2014年10月10日

国土交通省中部地方整備局局长

設楽ダムの建設中止を求める会

## 設楽ダム建設予定地周辺の地質地盤についての公開質問状（その2）

図-6.5 第三紀層の分布と湛水域

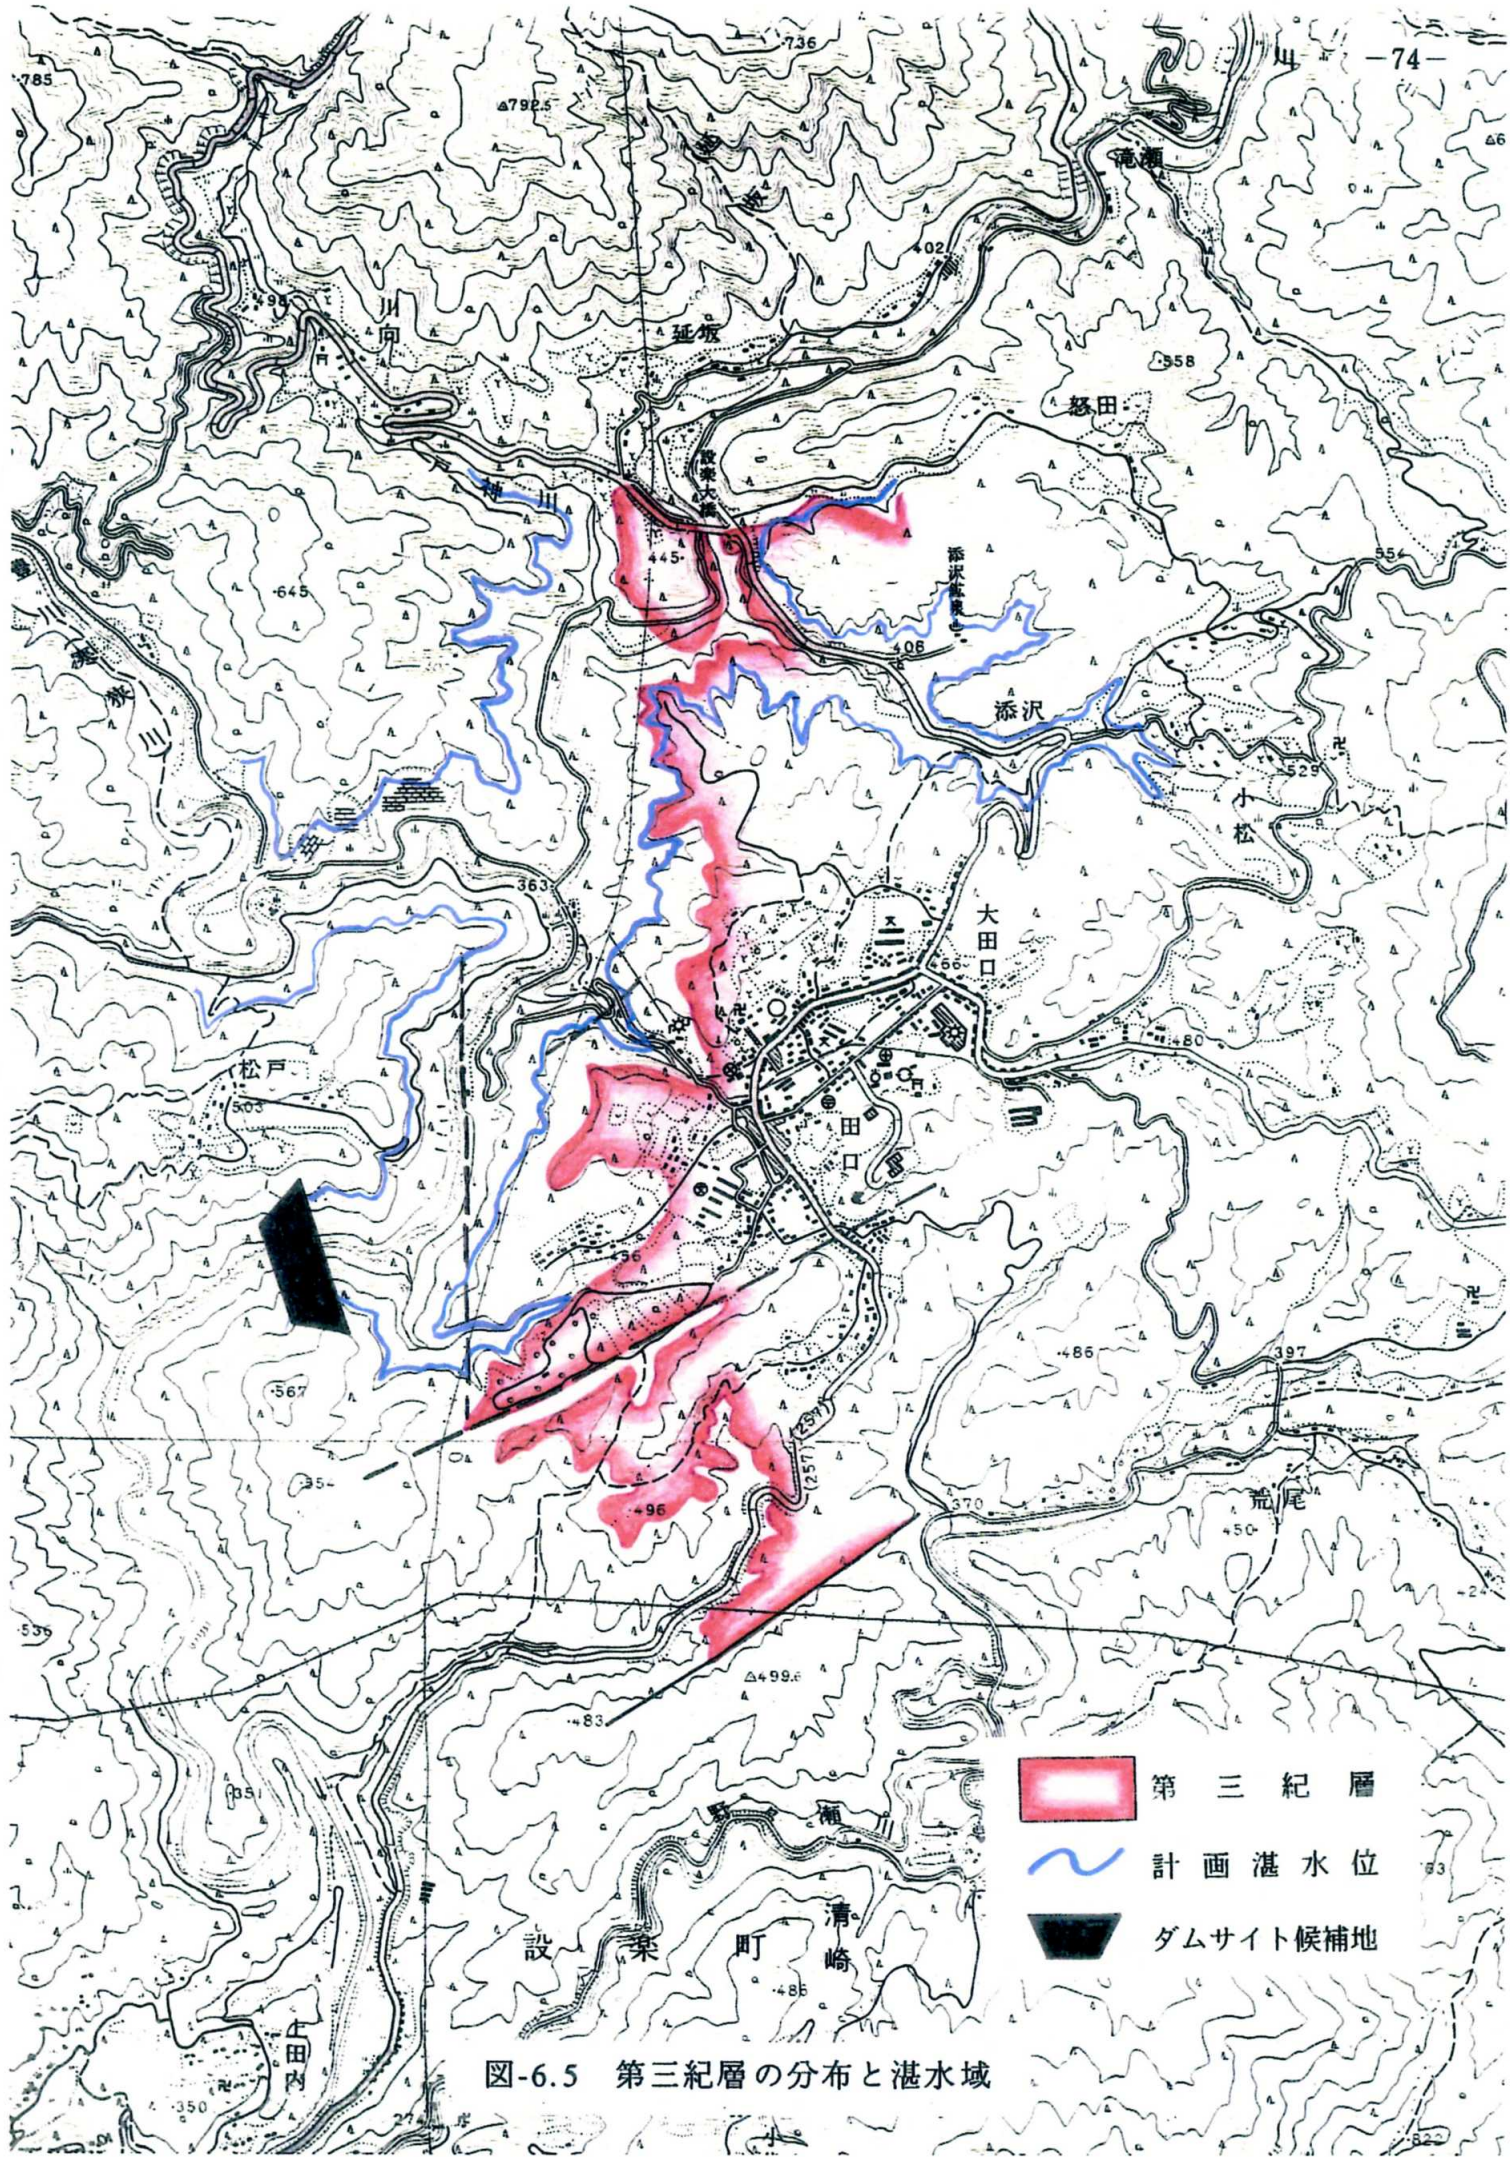
6月11日回答では、第三紀層と基盤との不整合面の分布の問題について全く触れられていません。平成5年度報告書では、73ページで「漏水について」以下のように述べています。「新第三紀層において、漏水を起こす可能性がある地層は、第三紀層基底部の礫岩とその上位の砂岩等である。これらの分布はサーチャージ水位(EL. 436.5m)より高い位置にあることが概ね明らかとなった。ただし、中流案左岸直上流の支沢(田口部落西南西部、図-6.5参照)では、第三紀層下底部がサーチャージ水位付近まで下がってくる可能性が残されること、ならび下記 の断層の存在により、この付近に関しては最終的に調査を実施して確認する必要がある。 図-6.5に図示したように、上流案地点の河床付近には南北に通ると予想される断層がボーリング等によって確認された。この断層の(破碎帯)規模は5m程度と予測されるが、その南端の連続性は明らかではない。現段階では、露頭状況より実線部分に存在すると判断しているが、より下流の沢まで連続する可能性も残されている。したがって、この断層が南部にまで連続している場合には、断層を通過して貯水が漏水する可能性がある。 ダムサイト候補地近傍以外では、設楽大橋東側の添沢付近において、図6.5に示すような経路(700m)の漏水の可能性がある。

平成5年度報告書、図-6.5の第三紀層の分布域は、平成元年度の設楽ダム地質調査業務委託の付図-1.1と比較して、江ヶ沢沿いの湛水区域をはずすように高標高側に引き上げられて描かれており、湛水区域周辺は基盤岩である片麻岩が分布しているとされています。これは片麻岩の巨礫(新第三紀田口累層)の露頭を岩盤の露頭と見間違えているものと推定されるため、現地において詳しく検証することが必要です。 なお、上記平成元年度の付図-1.1は、平成5年度報告に比べて第三紀層の砂岩層(川角累層)はより広く分布していることとなっていて、田口西南部江ヶ沢付近では、湛水線近くまで描かれているものの、他地域と異なって砂岩層の下部に礫岩層(田口累層)を欠いていて、基盤の片麻岩の上に

なお、平成5年度の報告書付図の地質図で片麻岩の分布域とされている田口シウキ地区の地層露頭から我々は二枚貝や巻貝の浅海性の化石を見出ししており、この地質図が現実を反映していないことは明らかです。

平成5年度の報告書がまとめられた後に計画総貯水容量が100百万m<sup>3</sup>にかさ上げされたことで、サーチャージ水位は、10m近く上昇しました。したがって、第三紀層の礫層・砂層を通して漏水する可能性はいっそう強まっています。もちろん、不整合面沿いの基盤岩風化部分の透水性が高いことも考慮される必要があります。

なお、この平成5年度の報告書、図-6.5に描かれているダムサイト位置は、中流案(中)で、現在の予定地点は100m程度上流側に移って、軸の向きも変わった中流案(上)となっています。図には、南北の断層の外に県道瀬戸設楽線の断層についても示されていますが、長さ～連続性についてはいずれも推定のもので、詳細な調査はなされていません。

また、南北断層については、平成5年度の報告書、図4-7に南北方向に長く連続した線状模様が示されており、問題の地山を越えて南に続いていることから、断層が南方向に続いている可能性は高く、漏水は避けられないものと推定されます。詳細な調査が必要です。

以上、貴職においては、**ダム湖湛水の漏水問題は避けて通ることはできない大問題であることを認め、詳細な調査が必要であることを表明されるよう求めます。**

「ボーリングの坑内水位の標高および一般に山体内の地下水は上流ほど高いことから、地下水位がサーチャージ水位よりも高いと判断しています。以上より田口市街地周辺の地山を通じてダムの貯水が直接漏水する可能性はないと考えています。」

これまでに田口市街地周辺の地質調査を実施した結果により、①「ダムサイト左岸直上流部ボーリング孔」、②「小松地区ボーリング孔」の孔内水位が設楽ダムサーチャージ水位よりも高い標高に位置することが確認されています。また、田口集落周辺についても、前述①、②の孔内水位の標高および一般的に山体内の地下水位は上流ほど高いことから、地下水位がサーチャージ水位よりも高いと判断しています。

以上より田口市街地周辺の地山を通じてダムの貯水が直接漏水する可能性はないと考えています。
